Detaljreguleringsplan for Skjeggestadåsen delfelt B14 - PlanID 20210210 - Sluttbehandling

Utvalg	Møtedato	Type	Saksnummer
Klima- og miljøutvalget	24.03.2025	PS	014/25
Utvalg for plan og bygg	28.03.2025	PS	028/25
Kommunestyret	09.04.2025	PS	040/25

Kommunedirektørens innstilling

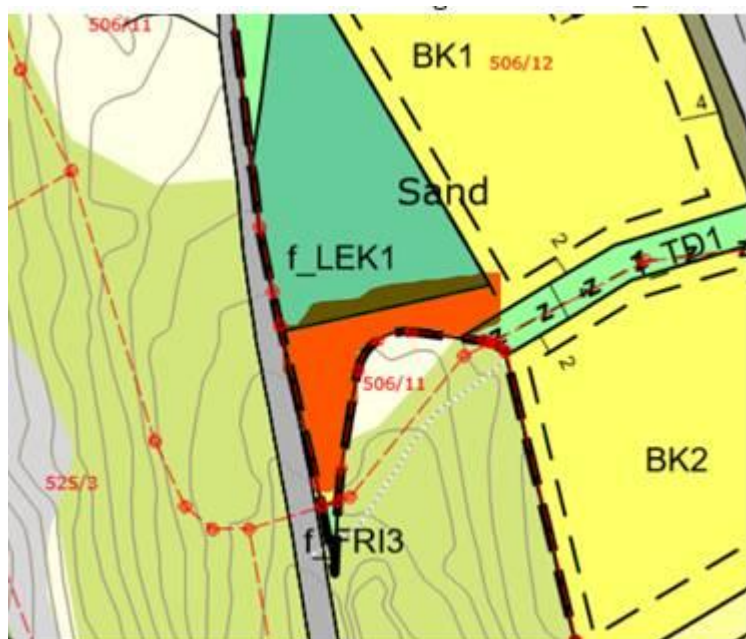
Fylkeskommunen bemerker at det er *utydelig hvordan barna selvstendig kan ta seg til lekeplassene innenfor planområdet og anbefaler at kommunen sikrer at gangstiene til lekeplassene utformes slik at de både er trygge og snare for barna å benytte.*

I illustrasjonsplan og planbeskrivelse vises oversikt over hvilke snarveier/forbindelseslinjer som det; sitat «vil tilrettelegges for». Kommunen mener dette er gode grep som binder sammen feltene, lekeplassene, samt gir en mer skånsom terrengbehandling. Kommunedirektøren anbefaler

Illustrasjonsplan Skjeggstadåsen B14, datert 21.03.2024, Tegn.nr. LA 01, Rev. J01, skal legges til grunn for opparbeidelse av gangforbindelser innenfor planområdet. Endringer ved opparbeidelse kan skje gjennom godkjent utomhusplan, men skal ikke medføre redusert kvalitet eller færre forbindelser.

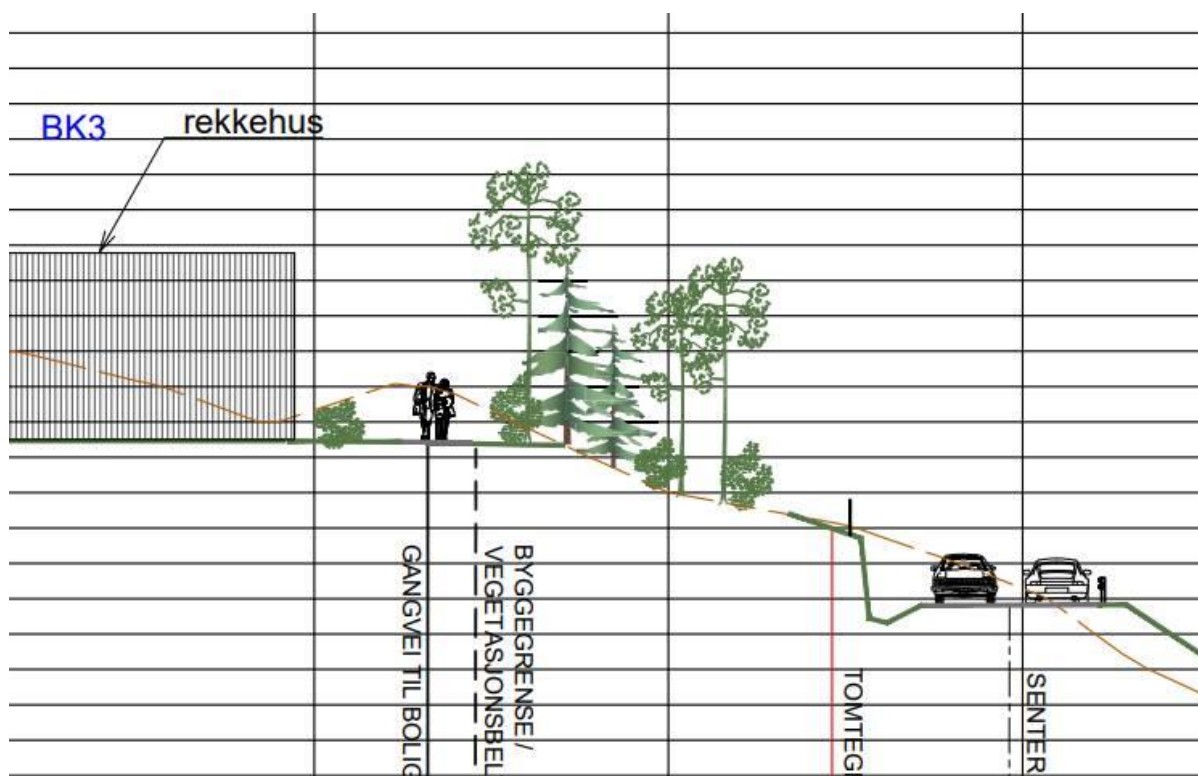
I illustrasjonsplan er felt BK3 forslått med felles parkering i sør og gangadkomst til rekkehusene. Sonen mellom adkomstveien i øst og gangadkomsten er videre vist som vegetasjonsbelte i illustrasjonsplanen. I snittet under vises felt BK3 med gangadkomst og vegetasjonsbelte.

Kommunedirektøren anser at dette er et godt grep med tanke på utforming og dimensjonering av gangadkomst samt at løsningen ikke vil kreve parkering for hver enkelt boenhet. For å bedre sikre dette grepet anbefaler kommunedirektøren følgende justeringer i planforslaget jf. kommunedirektørens innstilling punkt 1.5, 2.5 og 2.6:

1.5 I plankart legges det inn bestemmelsesområde for "krav til utforming".

2.5 Til bestemmelsesområdet legges det inn følgende bestemmelse: *Innenfor bestemmelsesområde skal vegetasjon og terreng bevares i størst mulig grad. Dette skal vises i utomhusplan og sikres i marksikringsplanen.*
